INFORME DE HITO DE CONTROL
N° 017-2025-OCI/0385-SCC

**OBRA: “MEJORAMIENTO Y AMPLIACIÓN DEL SERVICIO DE
LA TRANSITABILIDAD VEHICULAR Y PEATONAL DE LA
CALLE JULIÁN ACHATA DE LA JUNTA DE PROPIETARIOS
QUINTA TOCOCACHI Y LA CALLE "B" DE LA APV SAN BLAS
DEL DISTRITO DE CUSCO - PROVINCIA DE CUSCO -
DEPARTAMENTO DE CUSCO”**

**HITO DE CONTROL N° 5: AVANCE DE LA EJECUCIÓN DE
OBRA AL MES DE JULIO DE 2025**

PANEL FOTOGRÁFICO N° 01
MANCHAS DE COMBUSTIBLE SOBRE EL PISO DE MADERA Y CARENCIA DE EXTINTOR PORTÁTIL
EN EL ALMACÉN PRINCIPAL DE OBRA

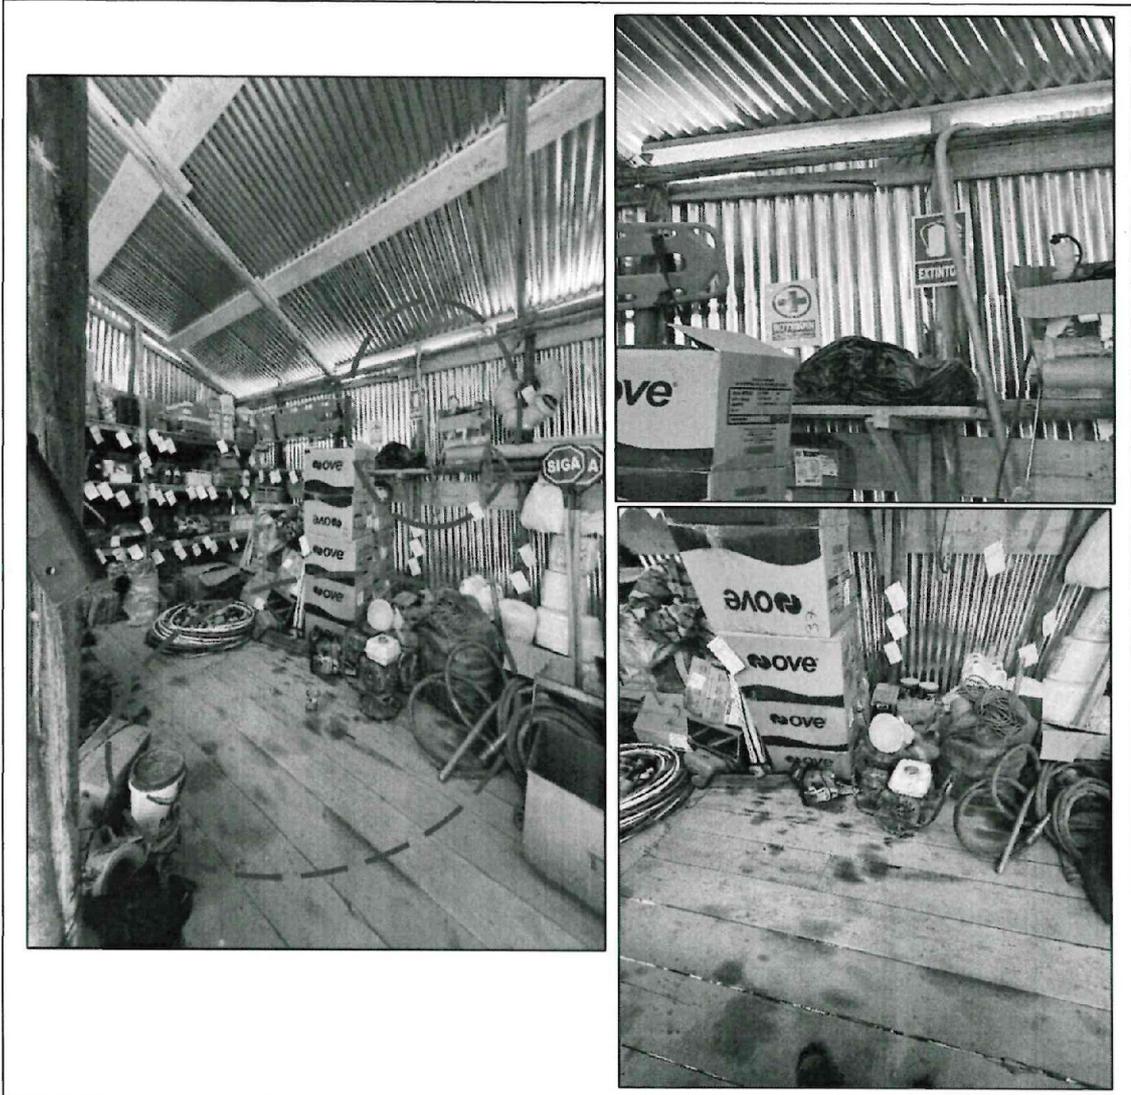
Durante la inspección física efectuada el 21 de julio de 2025, la Comisión de Control verificó las condiciones de almacenamiento de materiales y equipos dispuestos para la ejecución de la Obra, constatando que, en los diferentes ambientes provisionales cercanos a la misma, utilizados como almacenes no se vienen implementado las condiciones de seguridad necesarias para el almacenamiento y manipulación de combustible. Esta situación representaría un riesgo para la seguridad del personal de obra; así como, afectación a los materiales y equipos almacenados, debido a la ausencia de elementos de control en caso de derrames, como bandejas de contención, kits antiderrame y extintores.

Es así que, en el ambiente designado como almacén principal, se observó el almacenamiento de equipos livianos como motosierra, vibradora de concreto y apisonador compactador, todos los cuales requieren abastecimiento de combustible para su operación, constatándose en el mismo ambiente manchas visibles en el piso de madera, atribuibles a derrames de combustible y/o aceites ocurridos durante el proceso de abastecimiento y mantenimiento a los equipos. Al respecto, a la consulta realizada por la comisión de control al almacenero de obra, este refirió que no cuentan con bandejas colectoras, o algún material absorbente o kits de emergencia para contener eventuales derrames; a pesar de la existencia de señalización que indicaba la existencia de un extintor, durante la inspección no se ubicó físicamente dicho equipo en el lugar, hechos que se evidencian en el siguiente panel fotográfico:

Detalle: Falta de extintor en almacén principal de obra y manchas en el piso producto de derrames de combustible y aceite, sobre el piso de madera del almacén.

Como se puede evidenciar en las imágenes anteriores, en todos los ambientes donde se ha destinado el almacenamiento de combustible a ser utilizado en la Obra, existe la carencia de una bandeja o kit antiderrames así como la implementación adecuada de extintores.

PANEL FOTOGRÁFICO N° 04
POSTES DE ALUMBRADO PÚBLICO AFECTADOS EN SU CIMENTACIÓN,
SIN SEÑALIZACIÓN DE PELIGRO

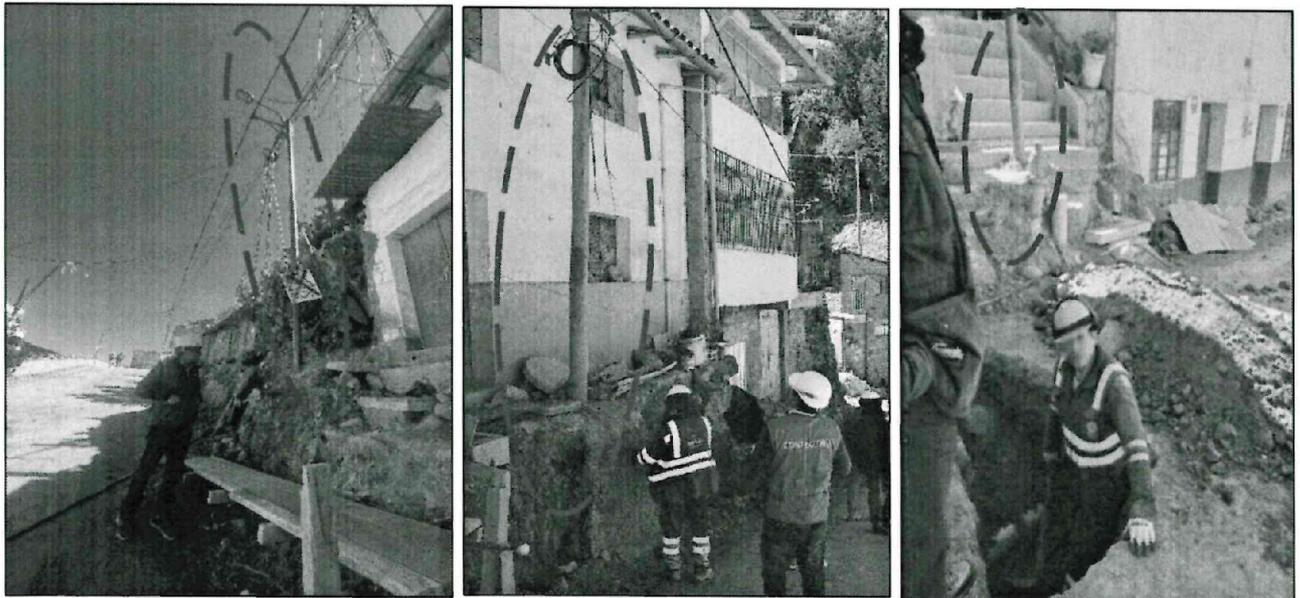
Asimismo, durante el recorrido de inspección a la obra, se constató que, en el costado derecho de la vía proyectada, como resultado de las actividades de corte de terreno y ampliación de la sección vial, tres (3) postes de alumbrado público (ubicados entre las progresivas 0+080, 0+110 y 0+145), han quedado con parte de sus cimentaciones expuestas, sin el confinamiento adecuado del elemento, situación que no garantiza la estabilidad de las estructuras, además de ello se ha advertido la carencia de señalización que pueda advertir el peligro, lo cual se muestra en las siguientes fotografías:

La situación expuesta, generaría el riesgo de inestabilidad de las estructuras y afectación a la seguridad de los trabajadores y transeúntes.

PANEL FOTOGRÁFICO N° 05
VARILLAS DE ACERO DE REFUERZO EN VEREDAS EN VOLADIZO DAÑADAS
POR IMPACTO DE MAQUINARIA

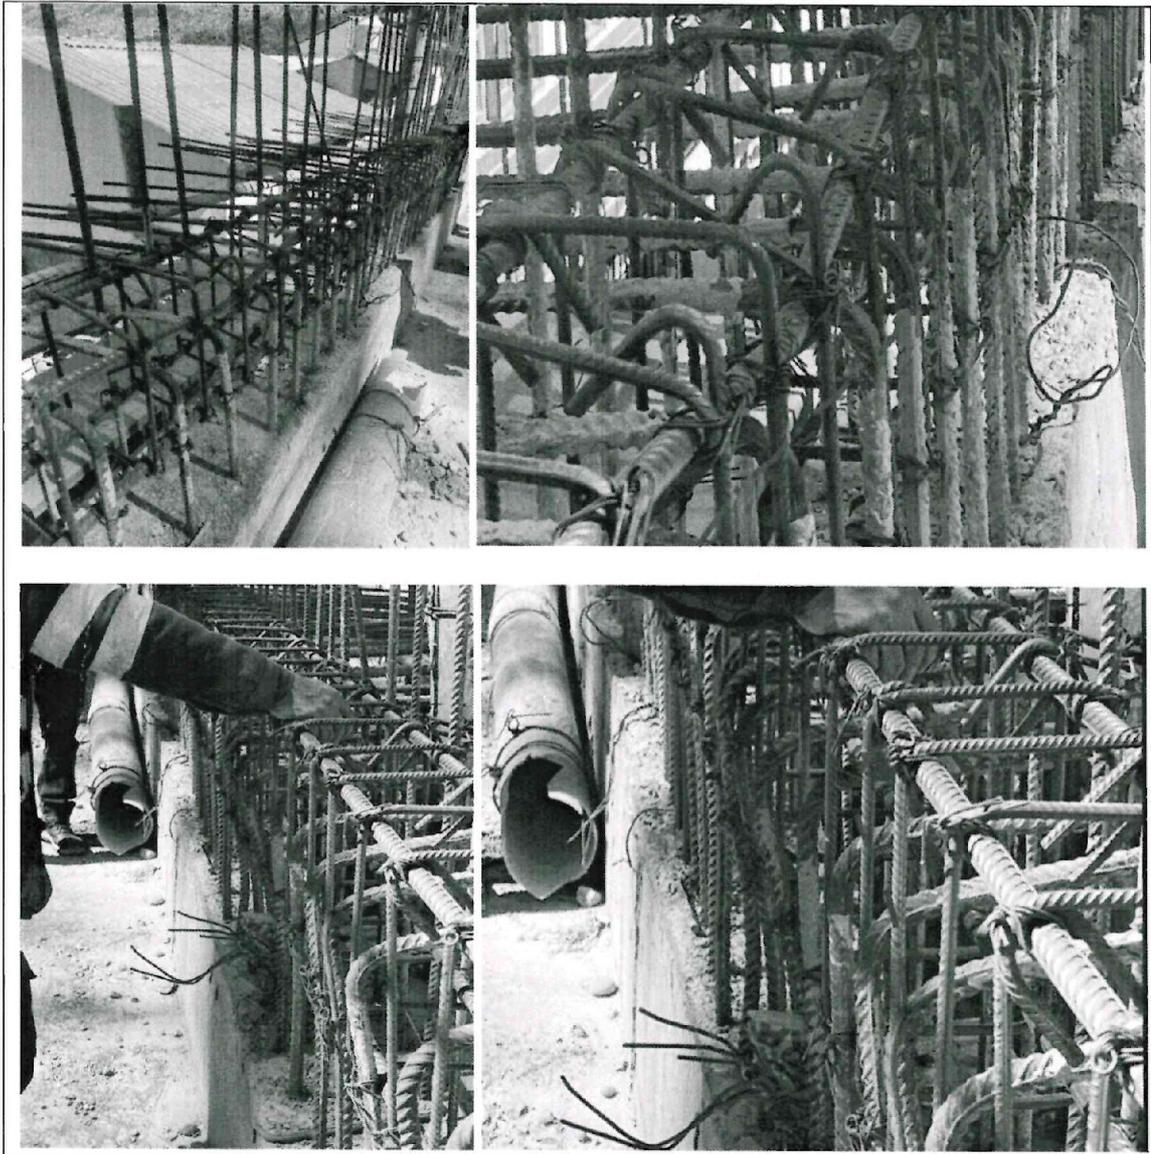
Al respecto, del recorrido realizado a la obra, en compañía del equipo técnico de la residencia y supervisión, se pudo verificar la ejecución de actividades que fueron desarrolladas en la Obra, como el armado y habilitado de acero para vereda en voladizo, labores realizadas en el tramo de las progresivas 0+190 a 0+220 (costado izquierdo de la vía en construcción). Sobre el particular, se pudo observar en dos puntos del mencionado tramo la presencia de acero de refuerzo estructural con evidentes daños mecánicos ocasionados por el impacto directo de maquinaria pesada utilizada durante las labores previas de obra -corte de terreno a nivel de subrasante y eliminación de material excedente-, dichos daños fueron observados en forma de dobleces no proyectados, deformaciones y pérdida de alineamiento del refuerzo de acero proyectado, lo cual se muestra en las siguientes imágenes:

Detalle: Varillas de acero de refuerzo horizontal y aceros de amarre deformadas la viga de amarre de veredas en voladizo con el muro de concreto armado.

Como se observa en las imágenes precedentes, esta situación podría comprometer la solidez estructural de la infraestructura de vereda proyectada, dado que, de mantenerse en ese estado y de recubrirse con concreto, se incumpliría con los criterios de adherencia, resistencia y durabilidad exigidos por la normativa Técnica Peruana E.060 – “Concreto Armado” que establece que las barras de refuerzo deben instalarse libres de defectos y deformaciones que alteren su desempeño, asegurando su adecuada colocación y continuidad estructural. La falta de acciones correctivas ante el daño identificado representaría un riesgo para la calidad de la infraestructura proyectada, afectando el comportamiento del elemento estructural al que se incorpore dicho refuerzo y/o reduciendo su vida útil.

La situación referida a que en obra se encuentren varillas de acero de refuerzo deformadas por el impacto de maquinaria, generaría el riesgo de no contar con una adecuada adherencia y recubrimiento del acero con la estructura de concreto; así como, afectar la calidad de la estructura construida .
